BOLLETTINO - BULLETIN

TECNICO • TECHNICAL	●	GRUPPO • GROUP	**10**
RICAMBI • SPARE PARTS	●	NR • NO	**008**
INFORMAZIONI • INFORMATION		DATA • DATE	**05-13**

MODELLI: Trinciasarmenti DR 65 - DR 80

OGGETTO: Freno a nastro

PREMODIFICA - OLD ASSY	POSTMODIFICA - NEW ASSY

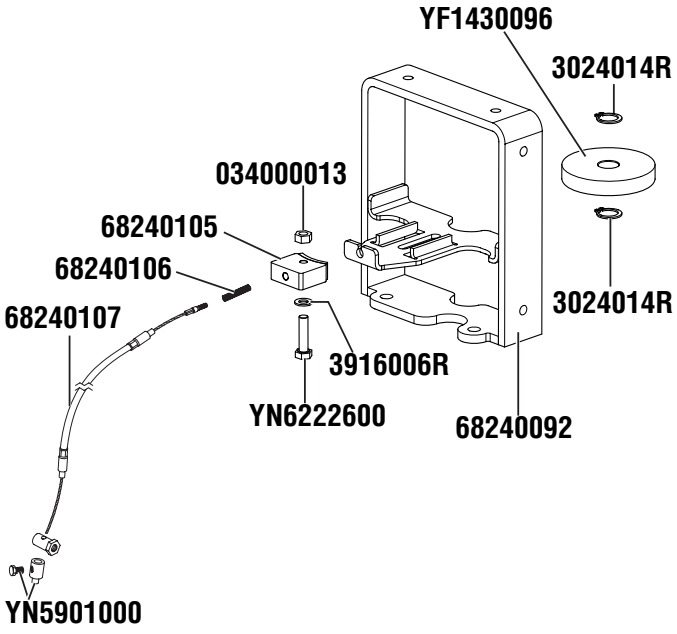
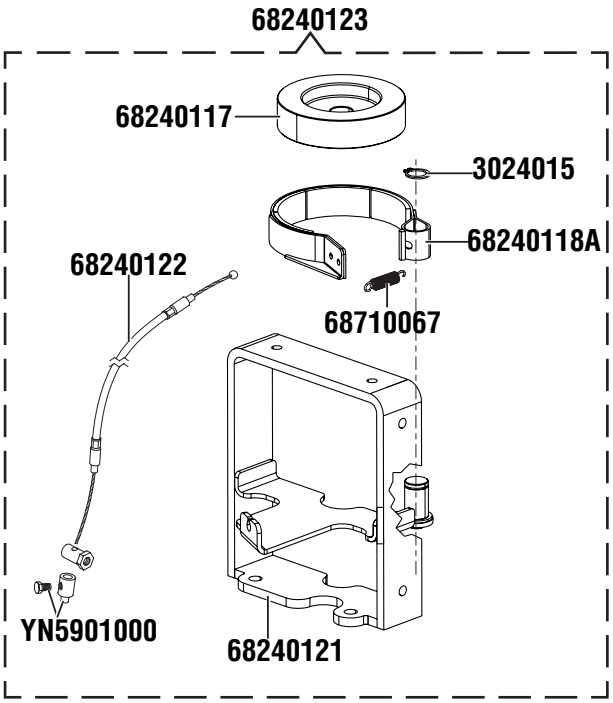
DESCRIZIONE: Miglioramento prodotto. Introdotto nuovo dispositivo frenante con freno a nastro in sostituzione di quello con freno a pattino.

DESCRIPTION: Improvement product. Introduced new braking device with band brake to replace the brake pad.

INTERCAMBIABILITÁ: Pezzi singoli no. Gruppo freno, sì utilizzando il kit cod.68240123.

INTERCHANGEABILITY: No single parts. Yes intoducing kit p/n 68240123.

PREMODIFICA - OLD ASSY

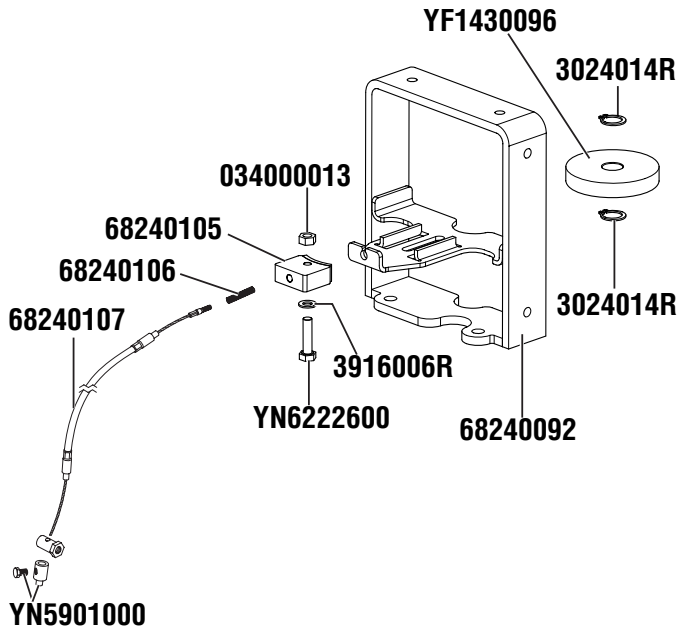
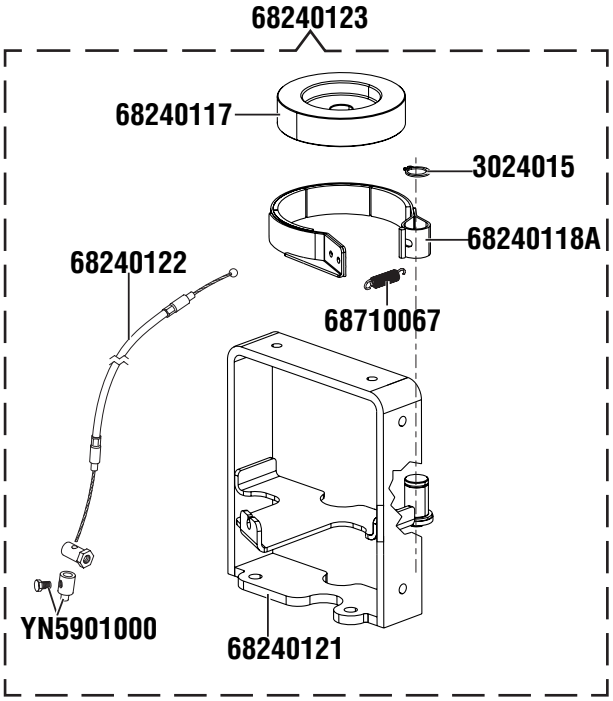
MODELLE: Schlegelmulcher DR 65 - DR 80
BETREFF: Bremsband
BESCHREIBUNG: Produktverbesserung. Die Bandbremse ersetzt die Version mit Bremsbelägen.
AUSTAUSCHBARKEIT: Keine Einzelteile. Nur bei Verwendung des Kits 68240123.
VERFÜGBARKEIT DER ERSATZTEILE: Alle Teile vor Änderung sind verfügbar.
BEGINN: 15/05/13, Serien° B133181826 (beinhaltet Serien° B133031745)

MODELS: DR 65 - DR 80 Flail mowers
SUBJECT: Band brake
DESCRIPTION: Improvement product. Introduced new braking device with band brake to replace the brake pad.
INTERCHANGEABILITY: No single parts. Yes intoducing kit p/n 68240123.
PARTS AVAILABILITY: All premodified parts continue to be available.
CUT-IN DATE: 15/05/13, serial n° B133181826 (included only serial n° B133031745)

PREMODIFICA - OLD ASSY

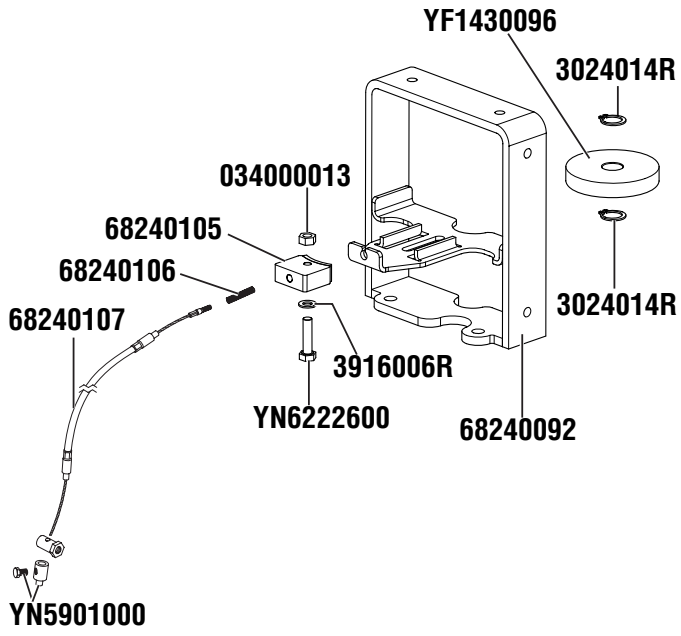
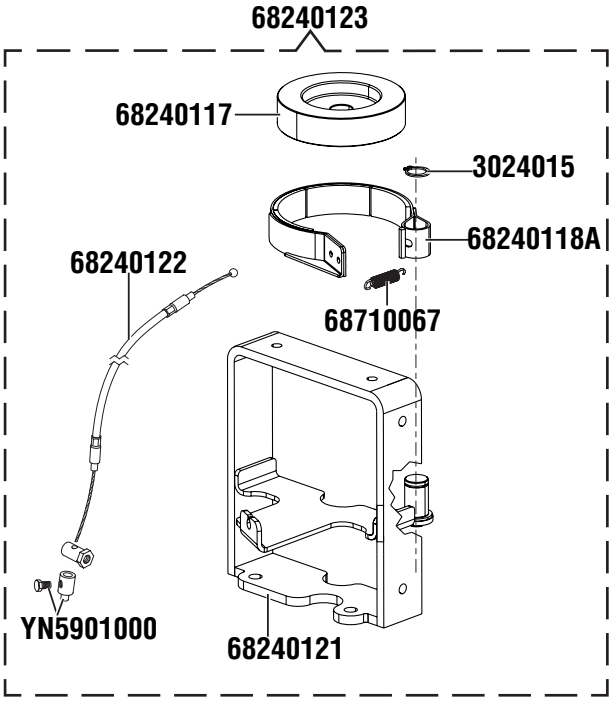
DESCRIPCIÓN: Mejora del producto. Introducido un nuevo dispositivo de freno con cinta, en sustitución del freno de patín.

DESCRIPTION: Improvement product. Introduced new braking device with band brake to replace the brake pad.

INTERCAMBIABILIDAD: Piezas independientes no. Grupo completo si utilizando el kit cod.68240123.

INTERCHANGEABILITY: No single parts. Yes intoducing kit p/n 68240123.

PREMODIFICA - OLD ASSY

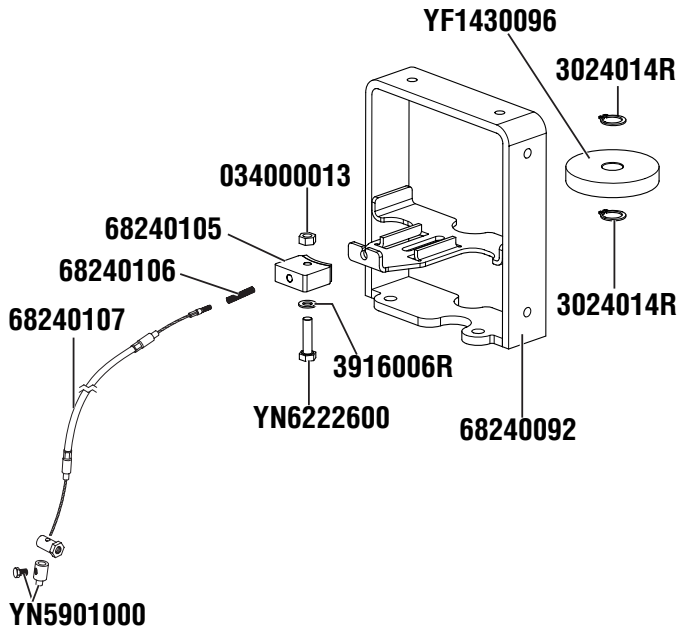
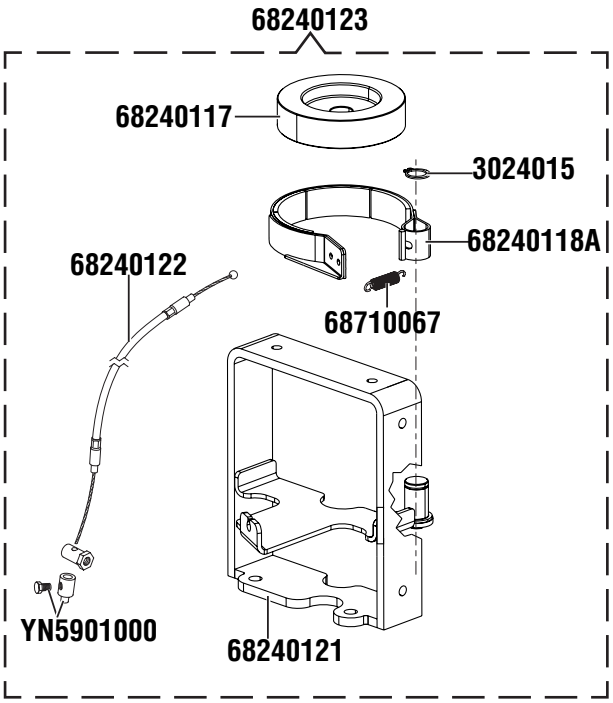
DESCRIPTION: Amélioration produit. Nouveau dispositif de freinage avec bande de frein pour remplacer les plaquettes de frein.

DESCRIPTION: Improvement product. Introduced new braking device with band brake to replace the brake pad.

INTERCHANGEABLE: Aucune pièce unique. Oui avec le kit Réf. 68240123.

INTERCHANGEABILITY: No single parts. Yes intoducing kit p/n 68240123.

PREMODIFICA - OLD ASSY

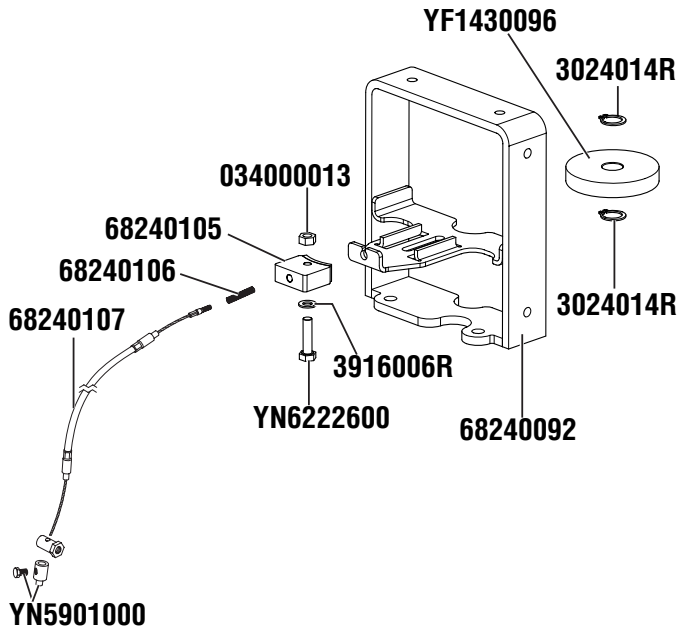
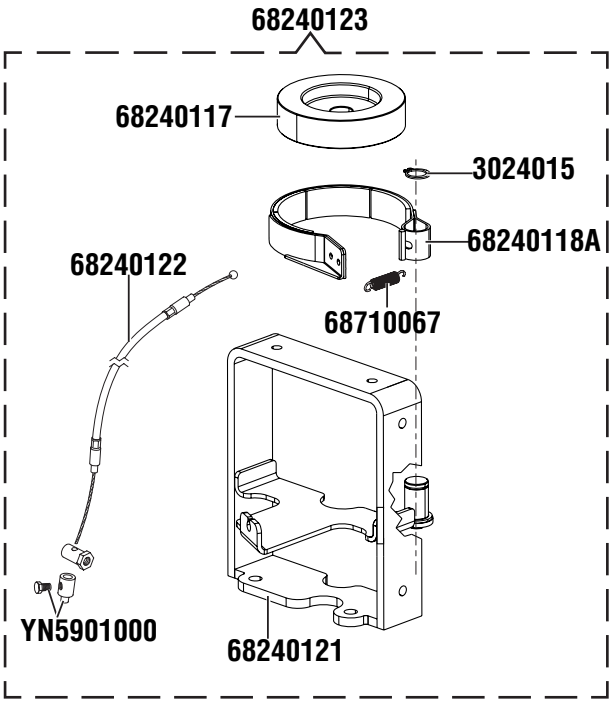
OPIS: Modyfikacja wyrobu. Zastosowano nowy układ hamulca z taśmą zamiast klocka hamulcowego.

DESCRIPTION: Improvement product. Introduced new braking device with band brake to replace the brake pad.

WSPÓŁWYMIENNOŚĆ: Tylko kompletu przy użyciu zestawu p/n 68240123. Pojedyncze części nie są współwymienne.

INTERCHANGEABILITY: No single parts. Yes intoducing kit p/n 68240123.
